改善箇所説明図

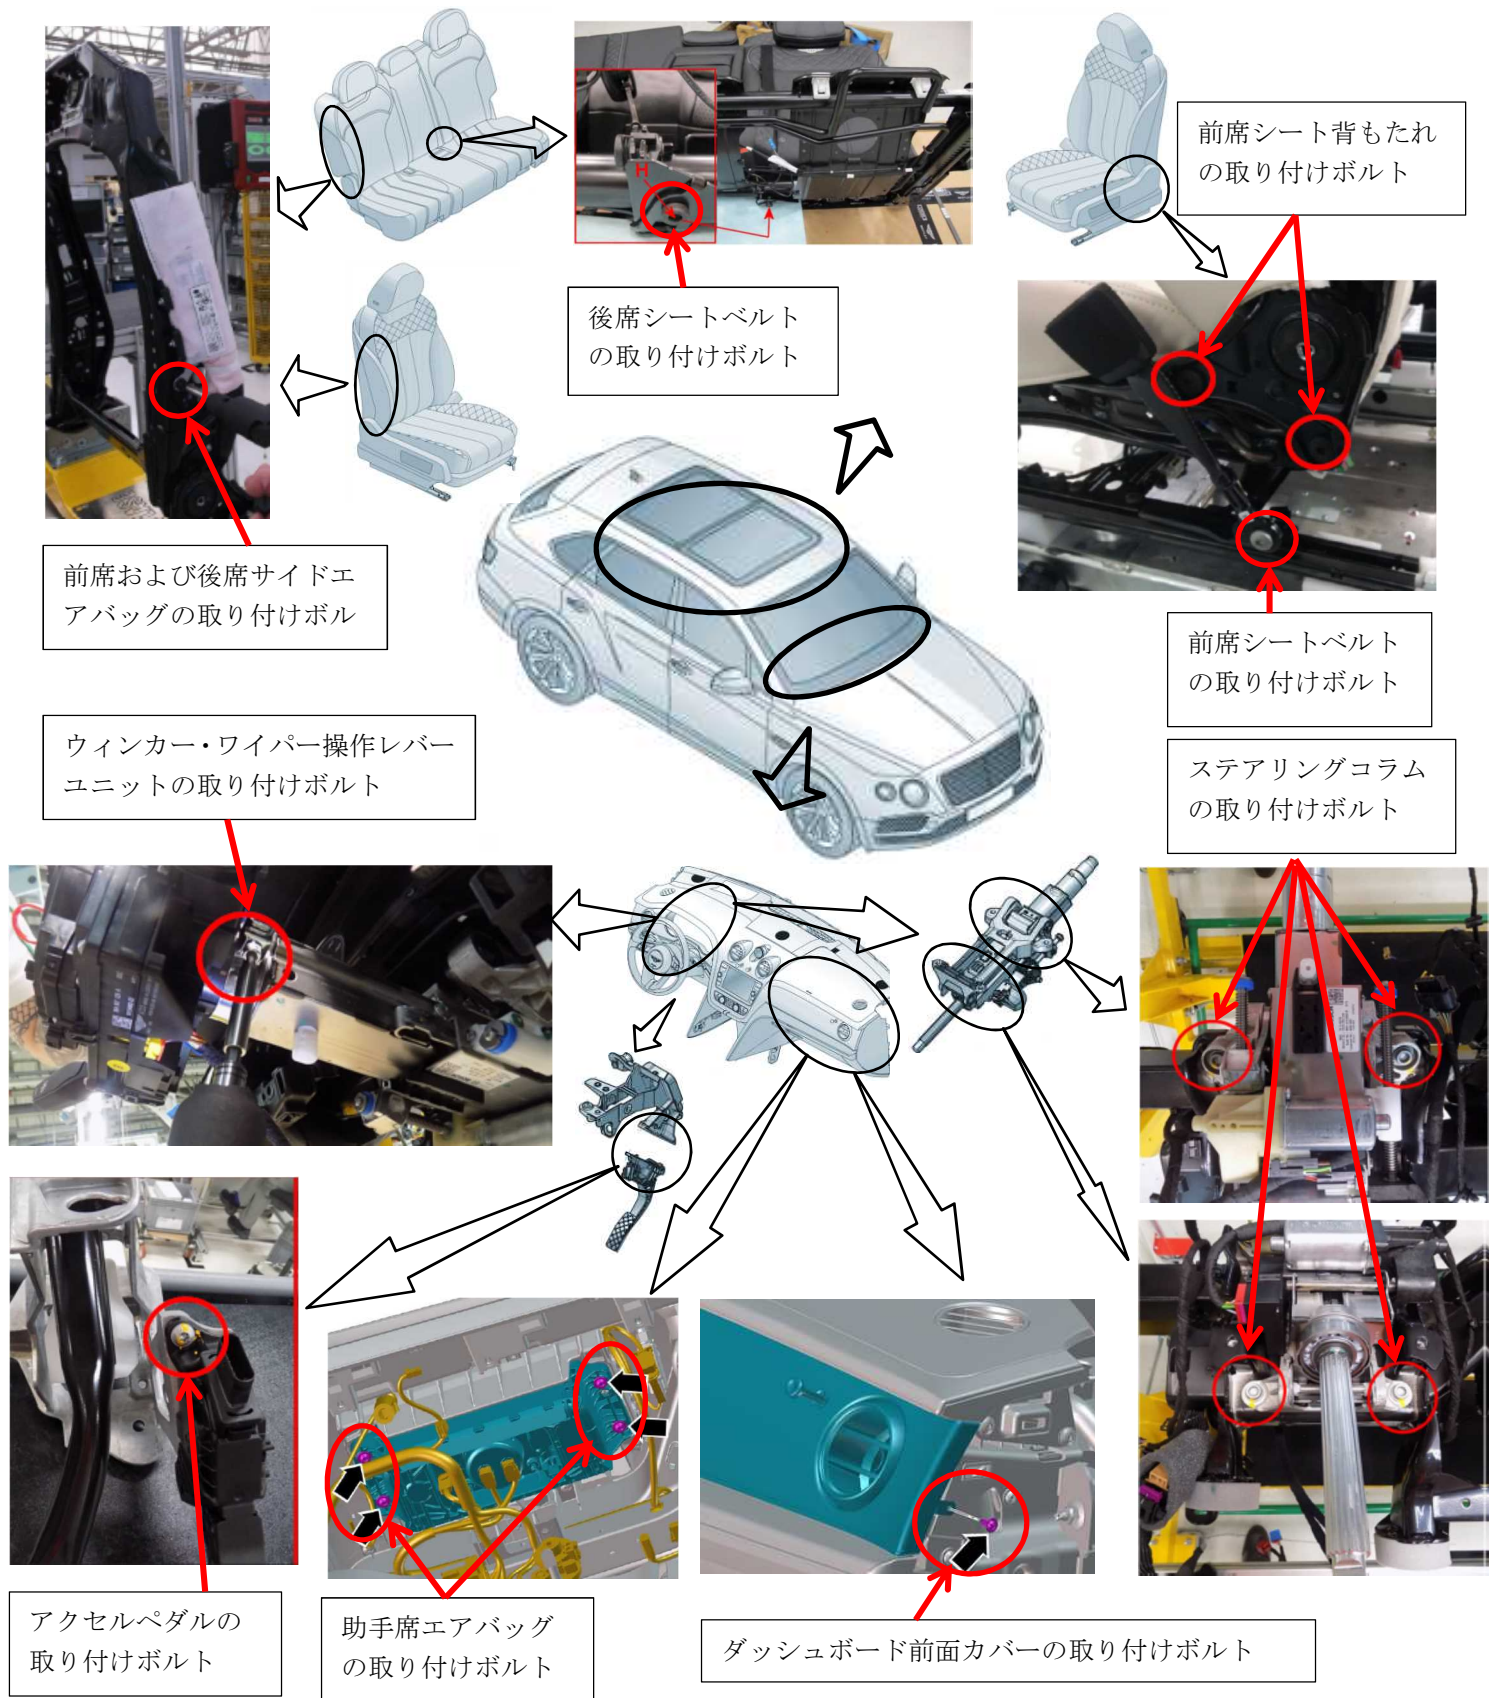
注意： は不具合箇所を示す。

車両製造時の作業管理が不適切なため、サイドエアバッグ、助手席エアバッグ、前席シートベルトバックル、前席シート背もたれ、後席シートベルト、ステアリングコラム、ウィンカー・ワイパー操作レバーユニット及びアクセルペダル等の取付ボルトが規定のトルクで締め付けられていないものがある。そのため、走行振動等によって取付ボルトに緩みが生じ、そのままの状態で使用を続けると、当該ボルトが外れて、ウィンカー、ワイパー、ハンドル、アクセルが操作できなくなったり、衝突時に乗員を正しく拘束できなくなったり、エアバッグが展開時に正しく展開しないおそれがある。

全車両締め付けトルクを点検し、適切なトルクで締め付けられていない場合は、規定のトルクで締め付ける。

右ボンネット横の電気ケーブルのジャンクションボックスに赤色のペイントを塗布する。
